COMMISSIONE TECNICA DI VERIFICA DELL' IMPATTO AMBIENTALE - VIA E VAS

Parere n. 719 del 26.05.2011

Progetto:	<p>Verifica di Assoggettabilità alla VIA</p> <p>Progetto di modifica dell'allacciamento alla rete elettrica dell'impianto di produzione di biodiesel ed energia elettrica da oli vegetali del Candiano</p>
Proponente:	<p>Carburanti del Candiano S.p.A.</p>

Andamento dell'induzione magnetica stimata all'altezza pari a 1,5 metri dal piano campagna (configurazione a trifoglio)

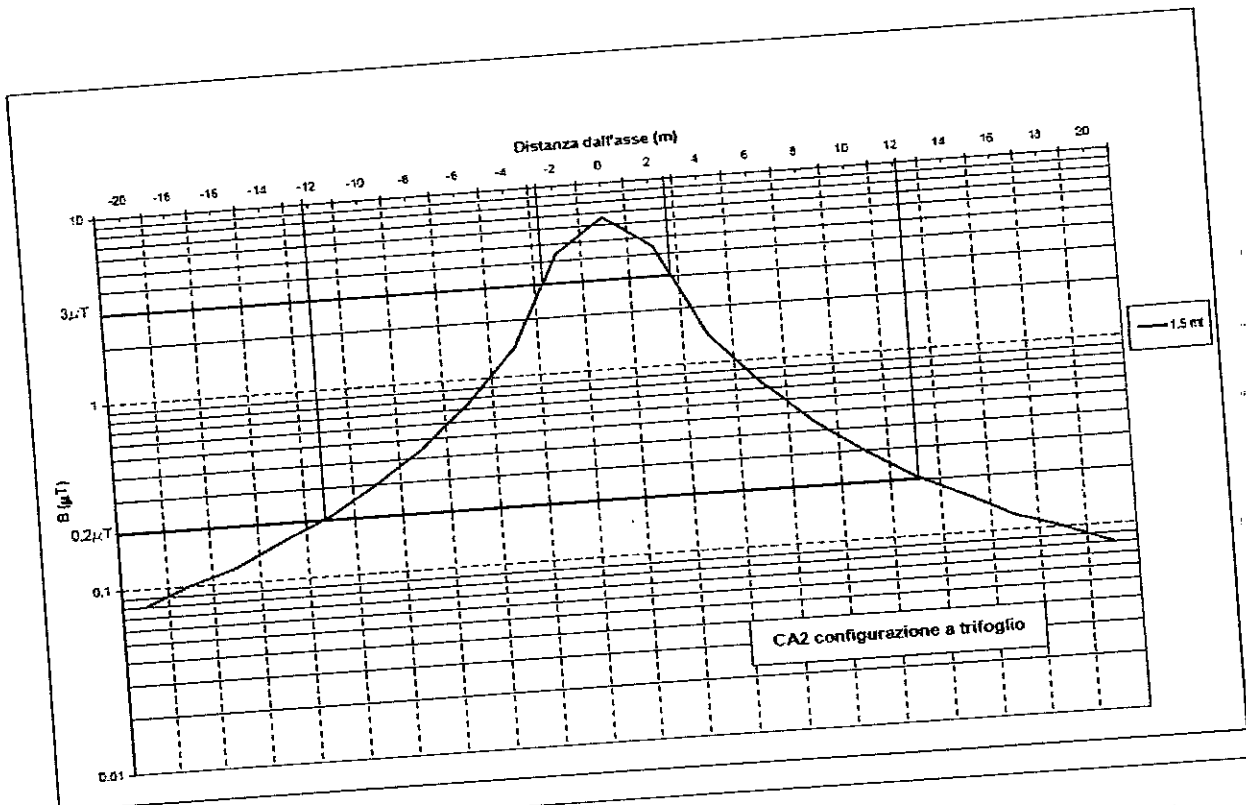
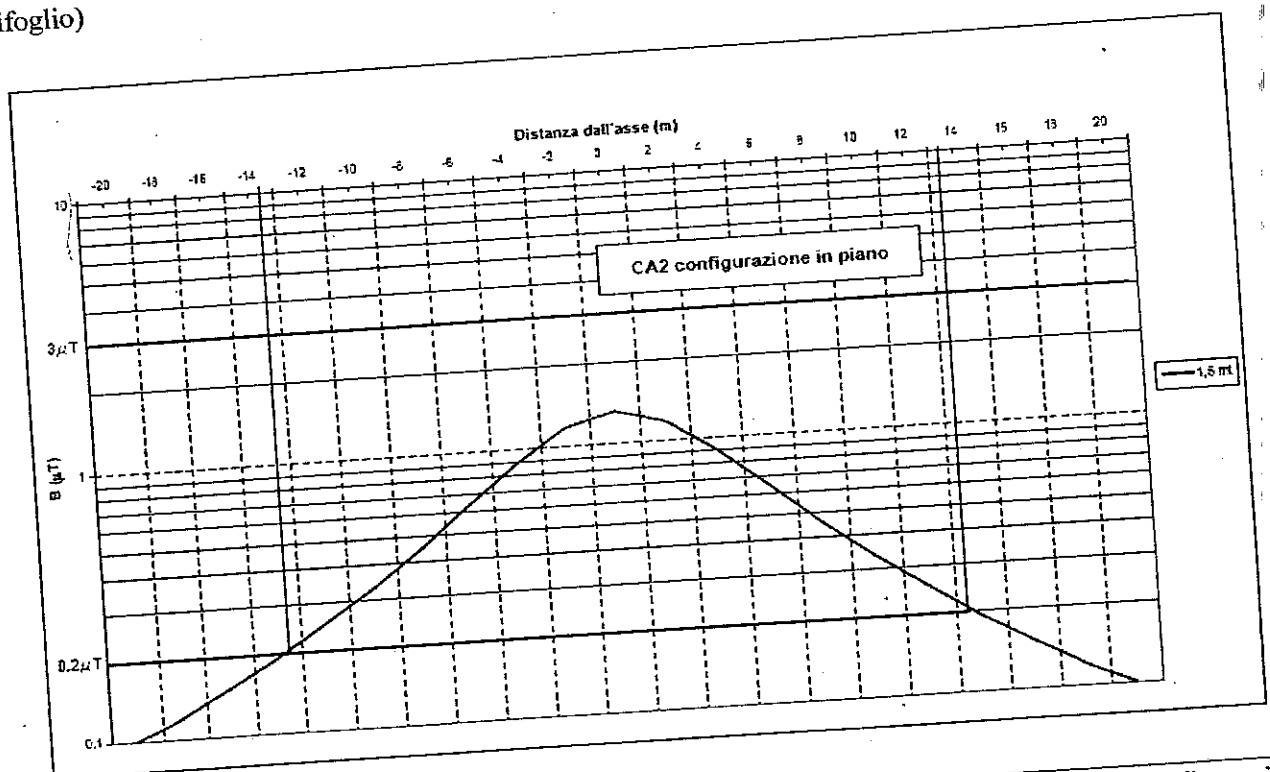
in particolare, è stato valutato il campo induzione magnetica all'altezza del bersaglio umano (1,50 mt. dal piano di campagna) ritenuta significativa, al variare della distanza dall'asse della linea elettrica per le diverse tipologie di posa interrata nelle due configurazioni di progetto (configurazione a trifoglio e configurazione in piano) e per la tipologia costruttiva di cavo adottato (CA2);
 -In dettaglio, le relative ampiezze della fascia di rispetto- DBA- (valutate ad altezza pari a 1,5 metri dal p.c.) per la tipologia di cavo CA2 e di configurazione in posa interrata- considerando il valore obiettivo di qualità di $3 \mu\text{T}$ risultano:

- o nella configurazione a trifoglio, tratto a) tra l'isola 22 e l'isola 19, con cavi a profondità media pari a $1,2 \div 1,5$ metri: DBA pari a circa 6 metri.
- o ~~nella configurazione in piano, tratto b) tra l'isola 19 e la nuova sottostazione in area Cabot,~~ con cavi a profondità media pari a 4,5 metri: DBA coincide con l'elettrodotta stesso;

La valutazione dell'estensione in ampiezza della fascia di rispetto corrispondente all'obiettivo di qualità di $0,2 \mu\text{T}$, così come previsto dal DGR n.197/2001, ci si attesta sui valori riportati nei grafici non cogenti ai fini del presente parere;
